AUTOSTRADA A4/A5 - A5 TORINO QUINCINETTO IVREA SANTHIA'

NODO IDRAULICO DI IVREA 2° FASE DI COMPLETAMENTO

***VERIFICHE DI OTTEMPERANZA ALLE PRESCRIZIONI
A1.1, A1.2 DEL DECRETO V.I.A. n°2 DEL 12/01/2015***

RELAZIONE SULL'OTTEMPERANZA ALLE PRESCRIZIONI INDICATE DAL MINISTERO DELL'AMBIENTE E DELLA TUTELA DEL TERRITORIO E DEL MARE

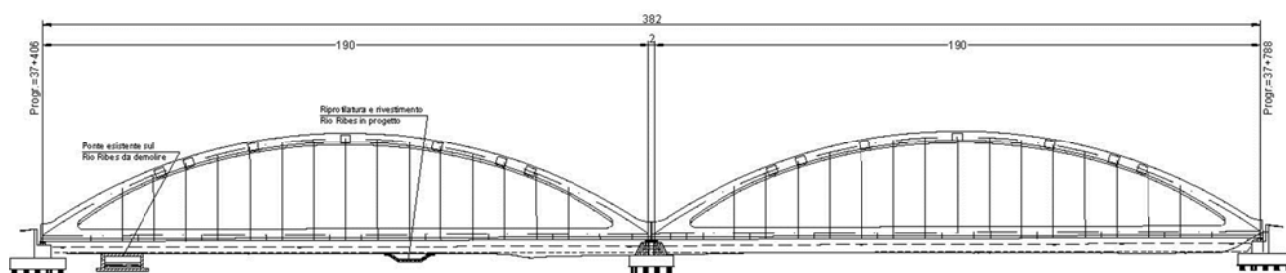
In relazione al viadotto Cartiera, si valuta favorevolmente la soluzione proposta di struttura ad arco a via, in coerenza formale con il vicino viadotto Marchetti, caratterizzato anch’esso da una struttura da arco. Ciò anche in considerazione del fatto che – dal castello di Pavone Canavese – le parti sommitali delle strutture dei viadotti Marchetti e Cartiera risulteranno visibili al di sopra delle zone boscate. In relazione alle opzioni tipologiche illustrate per la struttura da arco, si predilige la soluzione ad arco a trave reticolare illustrata nell’elaborato 030 del febbraio 2013 – S.I.A. Chiarimenti e integrazioni – Relazione, pag 14 fig. 1.1.1/5, in quanto di minore altezza.

Nuova Soluzione – Ponte a due campate e doppio arco - Altezza in sommità: 30 m

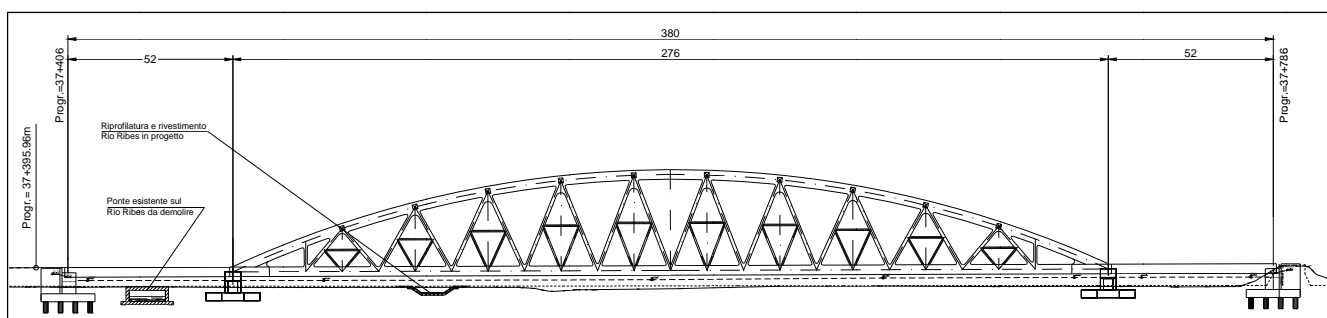
Nel corso dello sviluppo progettuale della soluzione prescelta abbiamo valutato una nuova soluzione che ci sentiamo di proporre in alternativa a quanto sin qui valutato. Tale alternativa a nostro giudizio riesce a coniugare la preoccupazione di realizzare un'opera che contenga la vista delle parti sommitali al di sotto della fascia boscata e contemporaneamente abbia caratteristiche di maggior trasparenza per quanti l'attraversano. La proposta consiste in un ponte a due campate di uguale luce pari a 190 mt. con impalcati appesi all'arco principale attraverso "pendini" inclinati. Tale soluzione in virtù della minor luce delle singole campate riesce a contenere l'altezza massima degli archi nella misura di 30 metri prevista dalla tipologia preferita dal MIBAC.

Soluzione di prescelta in istruttoria – Ponte a trave reticolare - Altezza in sommità: 30 m

Nuova Soluzione – Pila a sagoma tronco-conica sotto gli appoggi.

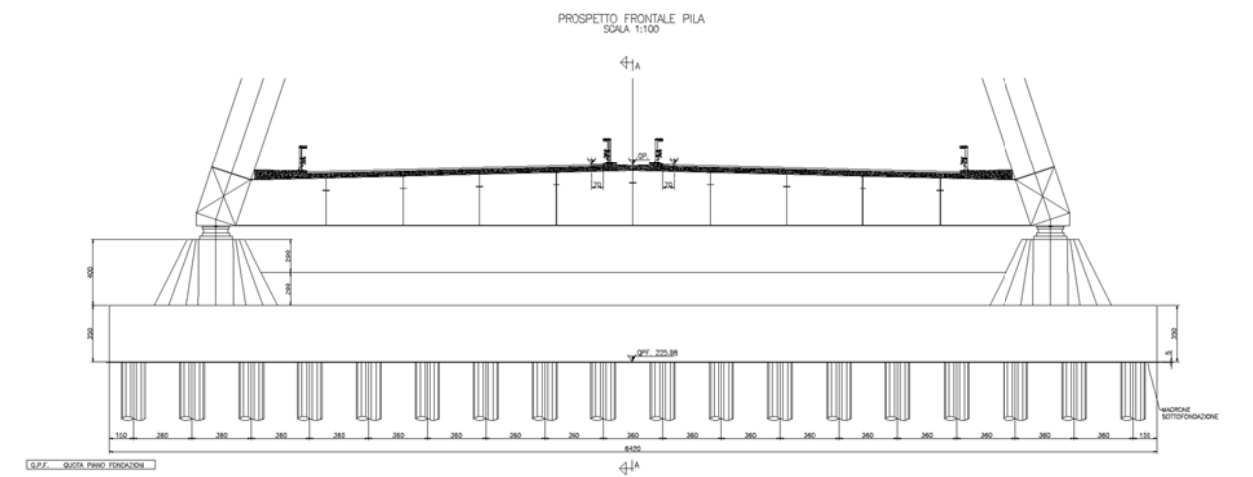
In aggiunta a quanto sopra si propone anche il miglioramento della geometria dell'unica pila in alveo. Al fine di rendere meno tozza e pesante la geometria dell'elemento strutturale si è pensato di realizzare una sagoma composta da due elementi tronco-conici su cui alloggiare gli appoggi dell'impalcato collegati tra loro da una trave ribassata inserita nel plinto di fondazione che permette la continuità visiva tra le campate al di sotto dell'impalcato.

Mapa dei tiranti idrici e delle velocità di flusso massimi al passaggio della piena duecentennale in corrispondenza dello svincolo di Pavone.

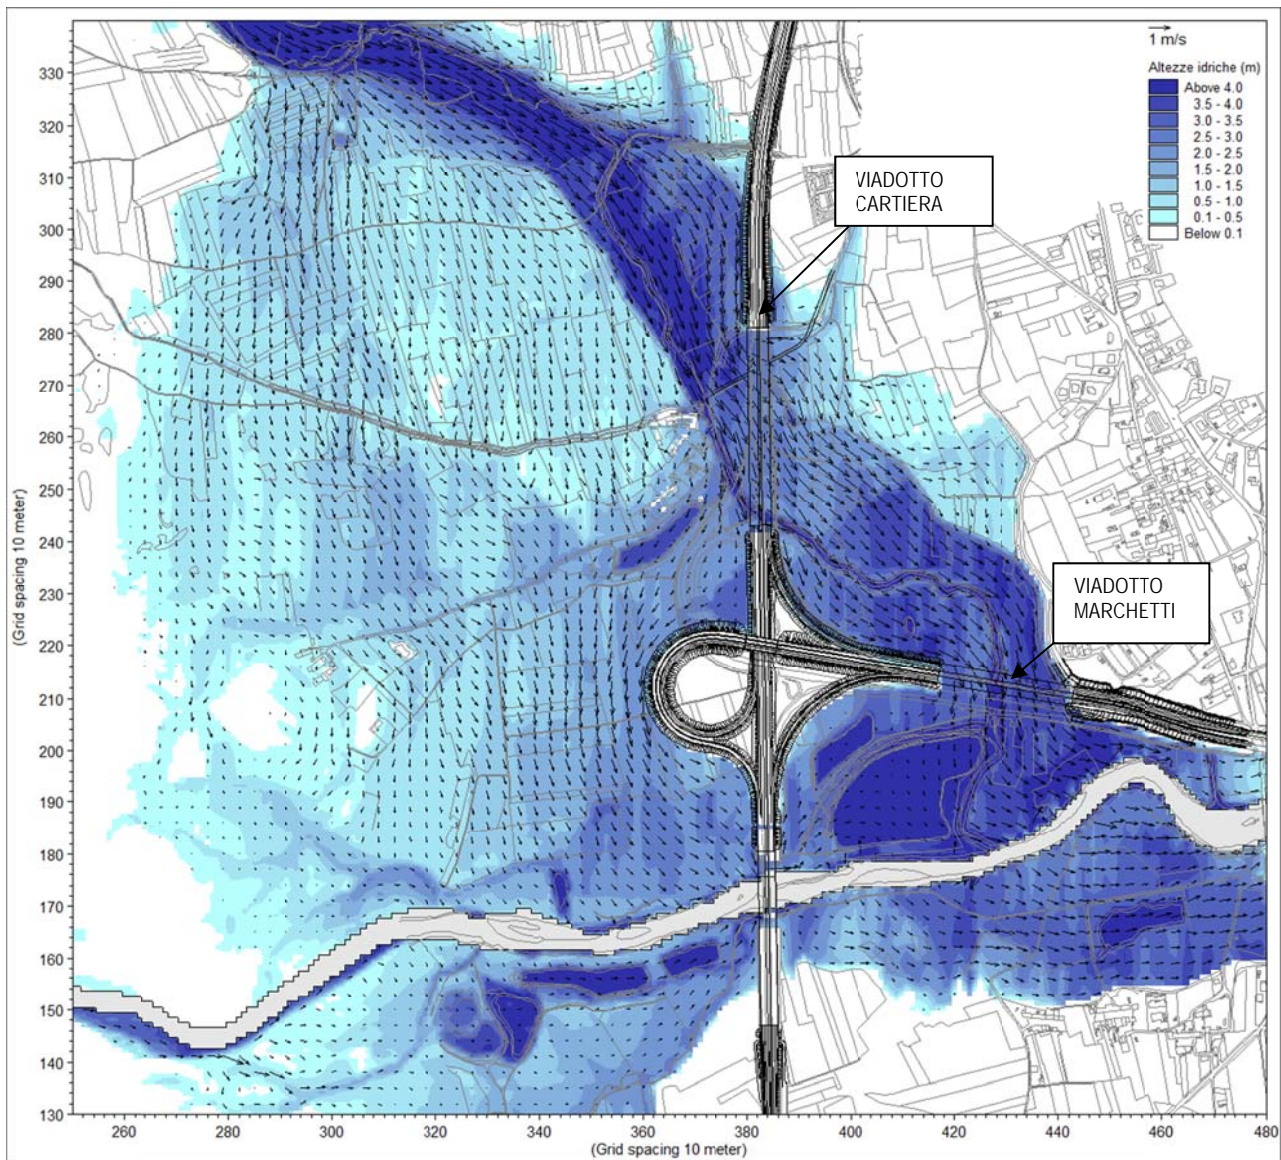
Rispetto all'assetto a unica campata oggetto di verifiche idrauliche con modello bidimensionale, la soluzione a 2 campate con pila centrale non comporta significativi elementi di criticità relativamente all'assetto idrodinamico conseguente al deflusso della piena di progetto.

Nel tratto di approccio al viadotto Cartiera il campo di flusso nella soluzione di progetto è notevolmente più regolare rispetto alla situazione attuale, con un significativo miglioramento rispetto ai fenomeni di instabilità e dissipazione localizzata che caratterizzano l'assetto attuale delle opere autostradali. Ciononostante, data la forte inclinazione delle traiettorie dei deflussi di piena rispetto all'asse autostradale, come risulta evidente dalle simulazioni idrodinamiche i cui risultati sono sintetizzati nello stralcio planimetrico in figura, è opportuno limitare il numero delle campate per evitare di inserire ostacoli localizzati al deflusso. Nell'immagine la lunghezza e la direzione delle frecce rappresentano rispettivamente l'entità delle velocità e le traiettorie di flusso. Il viadotto viene attraversato da tiranti idrici dell'ordine di 3-4 m sul piano campagna, con velocità di poco inferiori a 2 m/s.

In questo assetto la presenza di un'unica pila centrale (con opere di fondazione adeguatamente dimensionate e difese dagli effetti erosivi della corrente) garantisce un soddisfacente contenimento della perdita di carico localizzata, con impatto trascurabile sull'assetto idrodinamico circostante.

L'ampiezza delle luci garantisce inoltre dai fenomeni occlusivi generabili dall'eventuale accumulo di materiale flottante che si determina solitamente in corrispondenza delle pile.
